REQUETES Zone UB – Le Roux/Ponston du 14/102020

Zone UB (1 760 m²) - Route de Tigy :

PROJET DE DIVISION

Propriété des Consorts PONSTON / LE ROUX

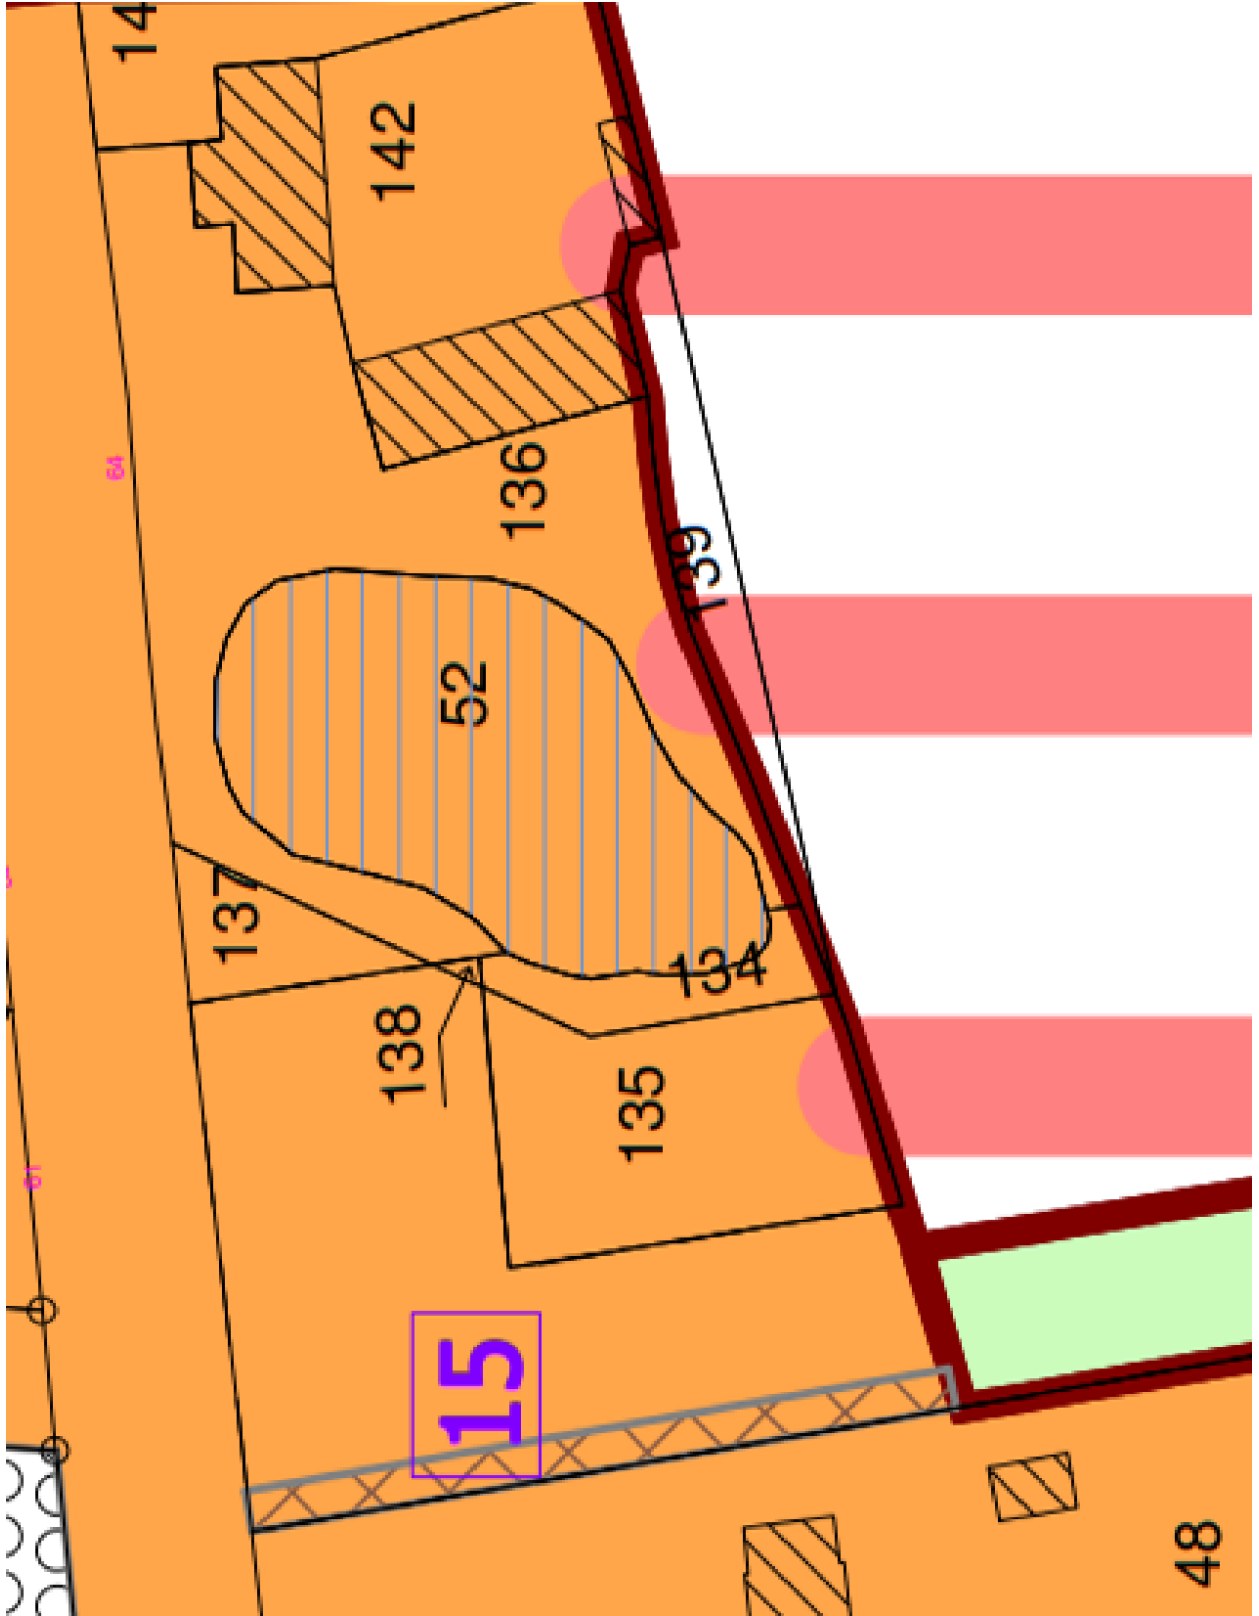
Cependant sur les documents concernant les modifications du PLU, il est mentionné un **emplacement réservé pour passage de réseau (N15) soit plus de 150m²**, mais dans ce cas le futur acquéreur du lot 2 de la parcelle sud pourra-t-il avoir le droit de passage sur cette réserve de 3m de large sur 50 m de long pour accéder à sa propriété ?

- **4.3_vev_zonage**

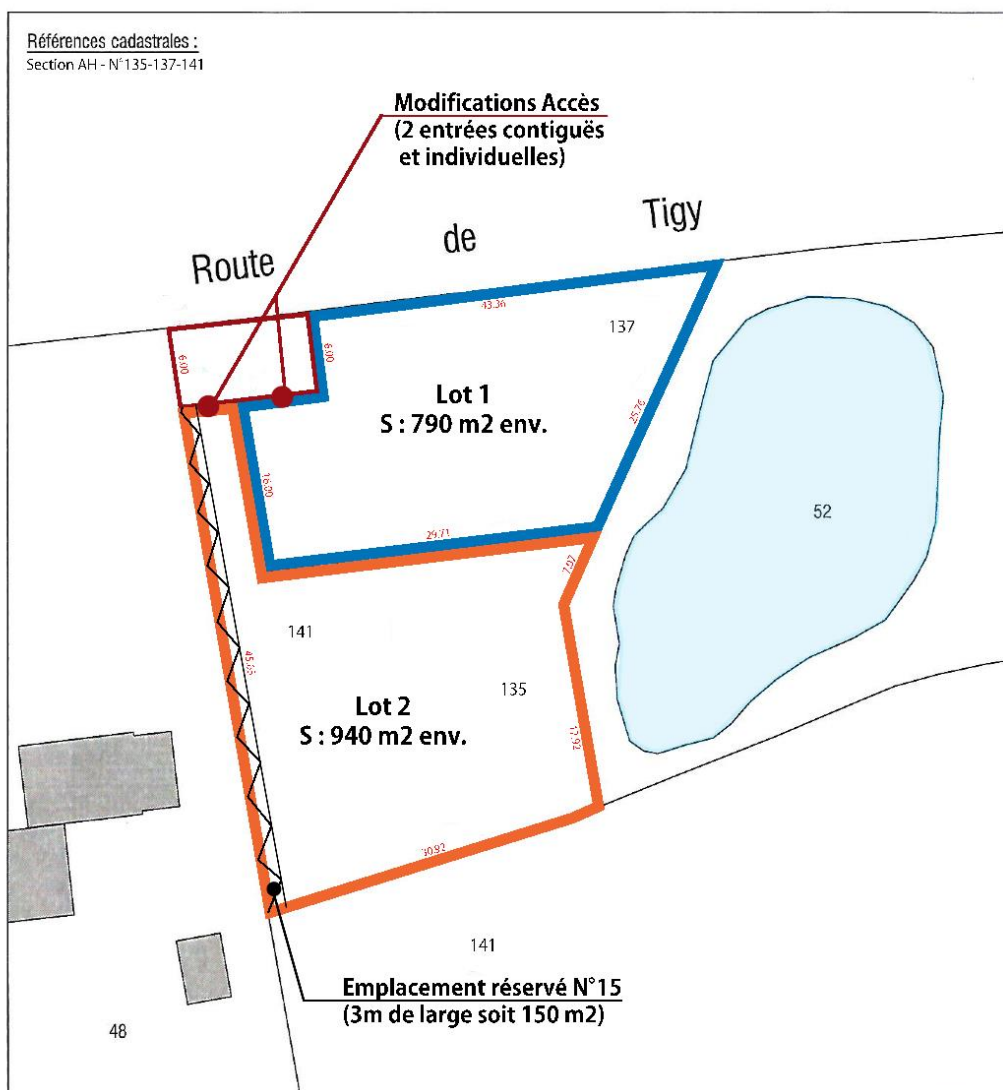
- Modifier le plan d'OAP 2020 du Chapeau à 3 Cornes concernant la noue qui doit s'arrêter à la zone UB et non à la route de Tigy afin d'être en conformité avec le plan de zonage soit les fichiers suivants :
